LAUDO / CHECK LIST DE ACESSIBILIDADE PARA AVALIAÇÃO DE CONFORMIDADE ÀS NORMAS DE ACESSIBILIDADE (CONFORME NBR 9050:2020)

UNIDADE / ÓRGÃO	ADVOCACIA GERAL DA UNIÃO - AGU		TOTAL DE PAVTOS	2 (12° E 13° ANDAR)
CIDADE	MARÍLIA	ESTADO	SÃO PAULO	
RUA / AV	AV. SAMPAIO VIDAL	Nº	789	ÁREA TOTAL 534,66
BAIRRO	CENTRO	ANO DE CONSTRUÇÃO	A ser informado pelo gestor do imóvel	
ATENDE PÚBLICO	SIM	<input type="checkbox"/>	DATA HABITE-SE	A ser informado pelo gestor do imóvel
	NÃO	<input checked="" type="checkbox"/>	DATA DO LAUDO	Out. 2025
SITUAÇÃO DO IMÓVEL	COMPARILHADO	<input checked="" type="checkbox"/>	PRÉDIO TOMBADO OU HISTÓRICO	SIM <input type="checkbox"/>
	LOCADO	<input type="checkbox"/>		NÃO <input checked="" type="checkbox"/>
	CEDIDO	<input type="checkbox"/>		
RESPONSÁVEL PELA ELABORAÇÃO DO LAUDO (NOME, FORMAÇÃO (Arq. ou Eng.), CREA / CAU)	LUIZ FERNANDO ARROYO DE MELO		Nº DA ART OU RRT / DATA DE EMISSÃO

12º E 13º PAVTO

Foto 2

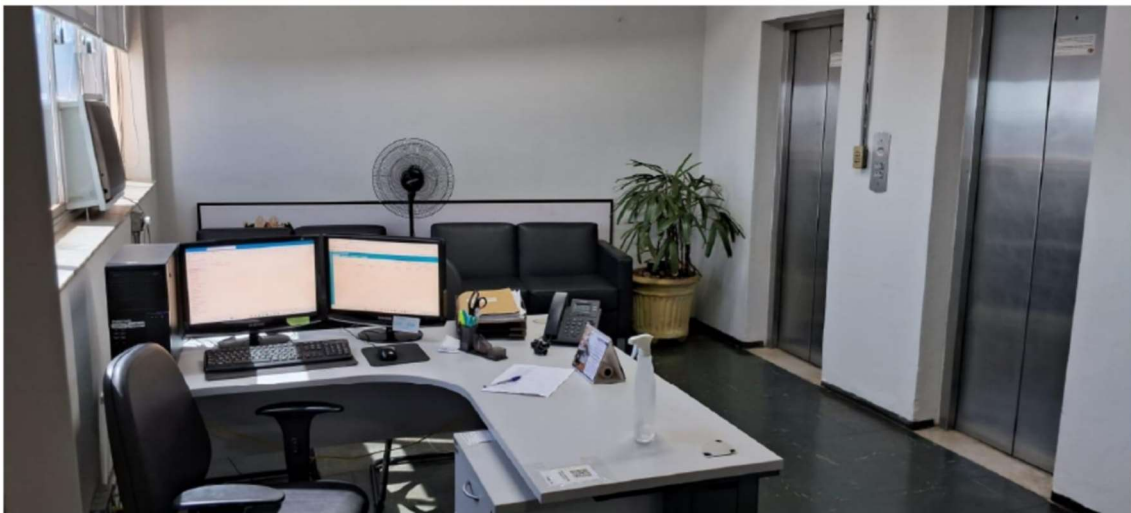
ATENDE NBR9050-2020		NÃO SE APLICA	OBSERVAÇÕES
SIM	NÃO		
X			
X			
	X		Fotos 2 e 3
		X	
X			
		X	
X

6.10.1 e NBR16537 (Seção 6)	g)	Possui sinalização com piso tátil de alerta junto à porta do elevador?			X	Fotos 2 e 3
NBR NM 313 (5.3.2.3)	h)	Há espelho ou vidro que permita ao usuário de cadeira de rodas observar obstáculos enquanto se move para trás ao sair do elevador?				A ser informado pelo gestor do imóvel.
NBR NM 313 (5.3.2.1)	i)	Possui corrimão fixado nos painéis laterais e de fundo atendendo a altura entre 0,85 m e 0,90 m da sua face superior ao piso?				A ser informado pelo gestor do imóvel.

SIM	NÃO	JUSTIFICATIVA
X		Projeto para adequação
